# **GUTACHTEN**

zu den Unterlagen über die Umweltverträglichkeitsprüfung  
gemäß des Gesetzes Nr. 100/2001 GBl. in der gültigen  
Fassung

## **Neue Kernkraftanlage am Standort Temelín einschl. Ableitung der Generatorleistung in das Umspannwerk mit Schaltanlage Kočín**

**AUFARBEITUNG ALLER EINGEGANGENEN  
STELLUNGNAHMEN**

Abb.: Graph – Einfluss lokaler Niederschläge ab der deutschen Grenze auf die Werte der lebenslangen Dosen [Sv] in Richtung SW, repräsentatives Individuum – Kind 1-2 Jahre; landwirtschaftlicher Warenkorb, Wetterkategorie F

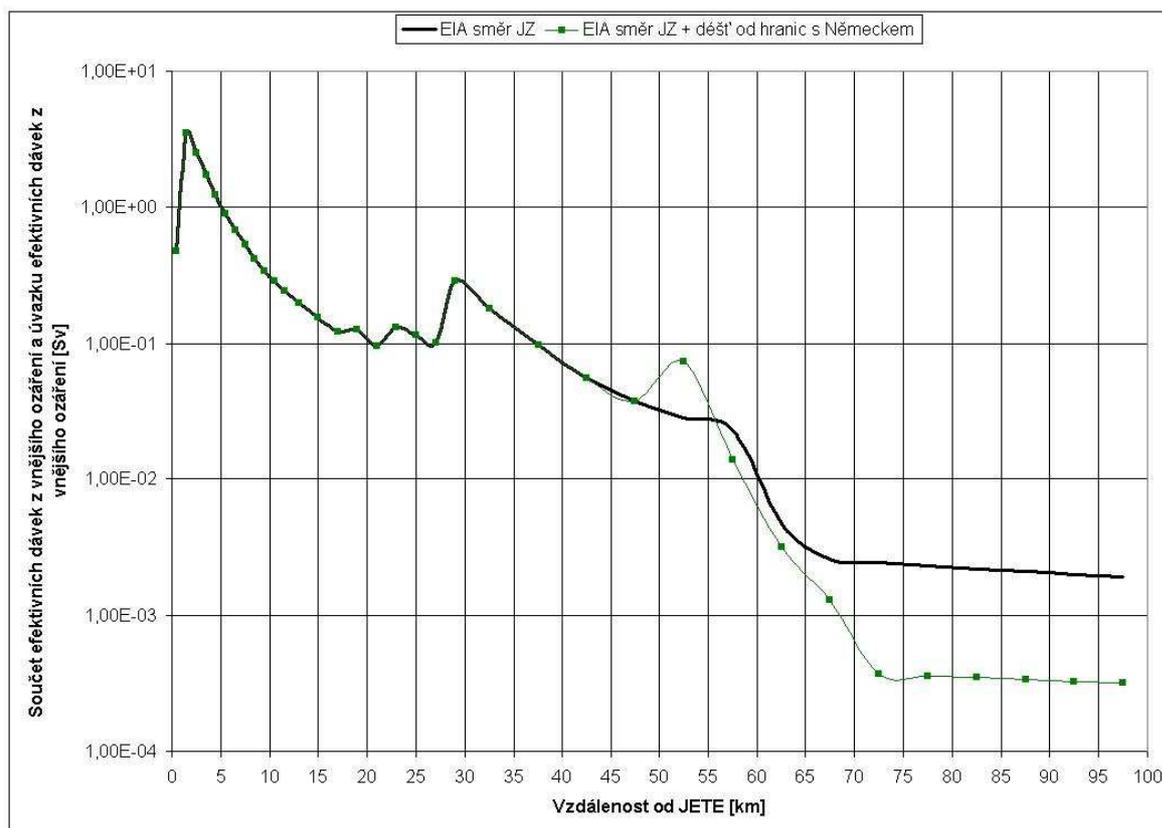
Die Voraussetzung von Niederschlägen und ihre Menge erhöhen lokal die Geschwindigkeit des Auswaschens der Spaltprodukte aus der Abluftfahne. In der Folge empfängt dann am Ort der Niederschläge das kritische Individuum eine höhere Dosis, als wenn die Niederschläge gleich Null wären. Zur Verdeutlichung des Einflusses der Niederschläge, die nur in einem bestimmten Gebiet auftreten, wurde eine Variante des Unfalls modelliert, die aus den gleichen Voraussetzungen wie die in der UVP-Dokumentation für die SW-Richtung der Fahnausbreitung (kürzeste Entfernung zur Grenze mit Deutschland) ausgeht, mit Ausnahme der Niederschlagsmenge. Diese sind in den Entfernungen 0 bis 50 km und 75 bis 100 km vom KKW gleich Null. Im Gebiet 50 bis 75 km (d. h. ab der deutschen Grenze) dann in einer Menge von 10 mm/h.

Im nachfolgenden Graph sind die Rechnungswerte der Dosen für diese Variante und für die zugehörige, in UVP aufgeführte Variante (Wetter Typ F ohne Niederschläge) eingetragen.
